[APC2023](#) Comment ce projet AXIOM a-t-il pu avoir avis favorable des services DDPP, et du Commissaire Enquêteur ? Epanchage jusqu'à sur un captage industriel de GSM. C'est une zone de [protection des eaux, zone 7](#), très contrainte.

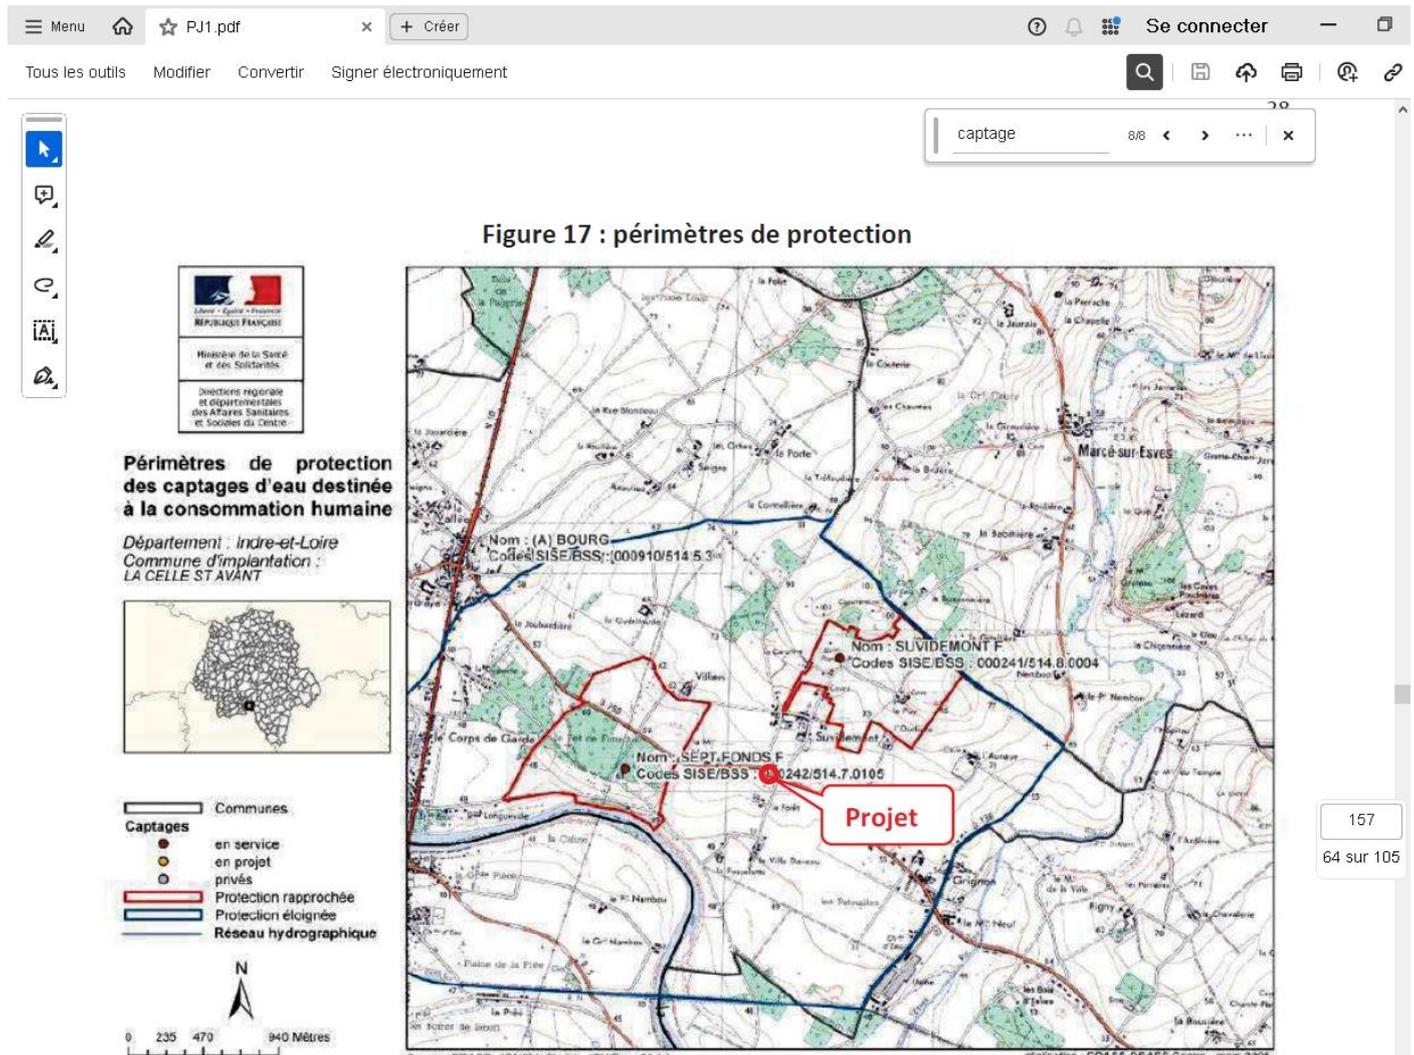
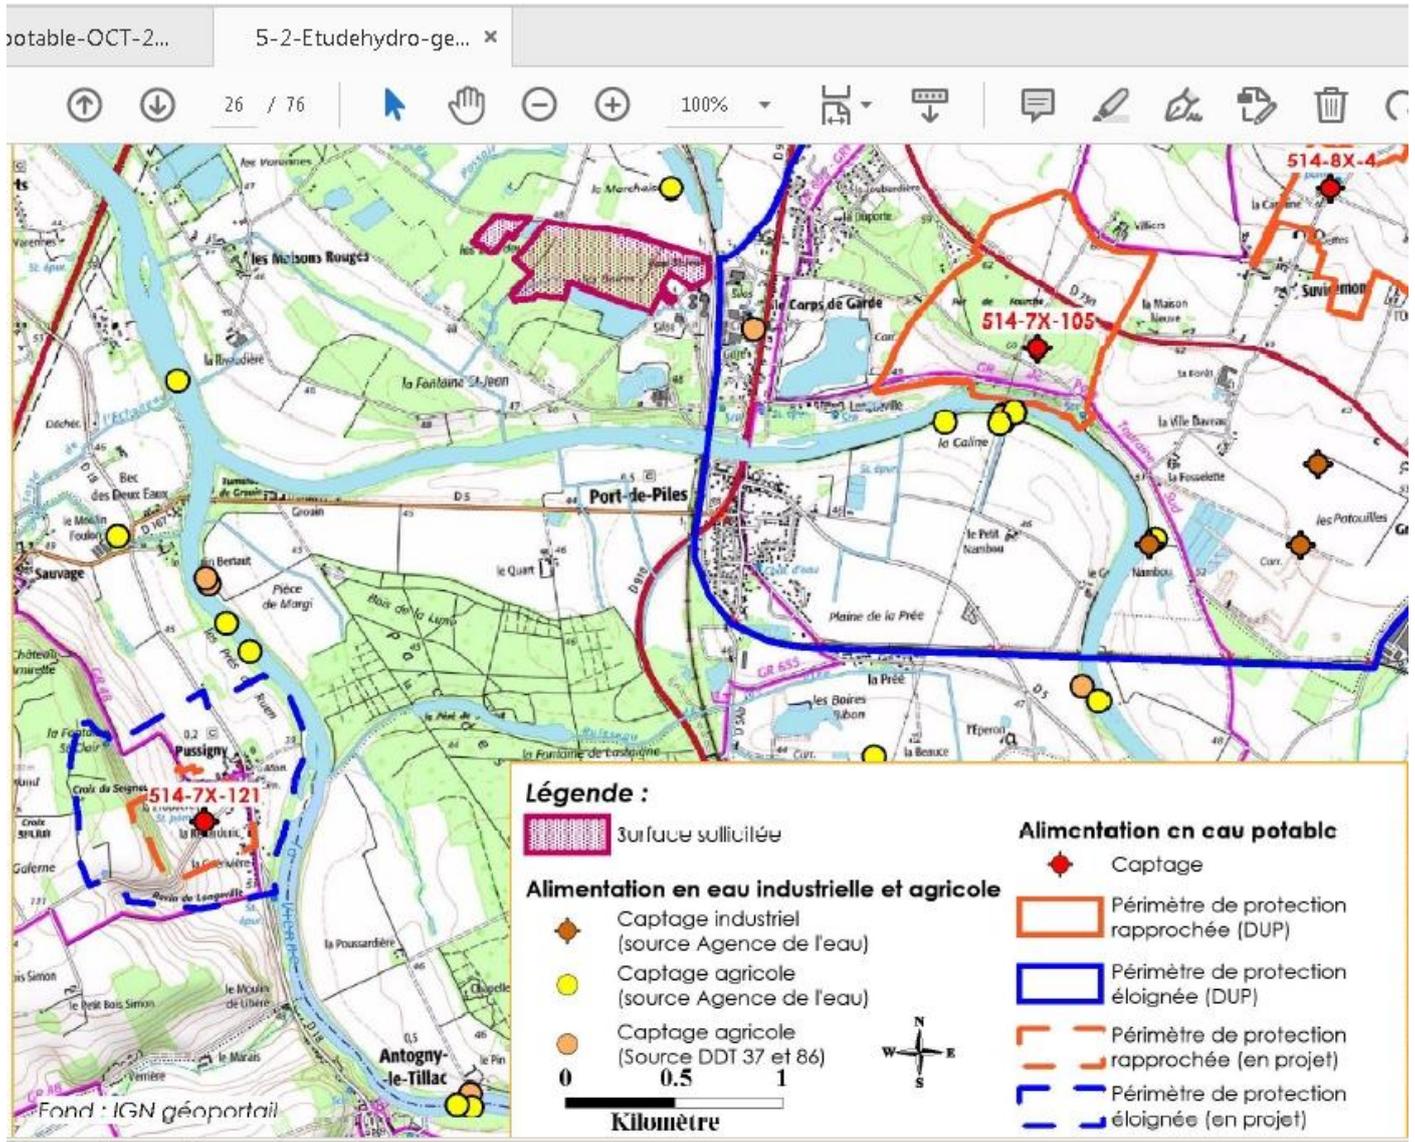
L'étude d'impact de AXIOM ([PJI](#)) n'avait repéré ces 2 captages de GSM,

Selon le [doc PJI](#) d'axiom, page 64/105 il y a seulement les 2 captages d'eau potable.

[Etude hydro géologique pour GSM page 26/76](#) - 4 captages. , 2 Eau Potable et 2 industriels.
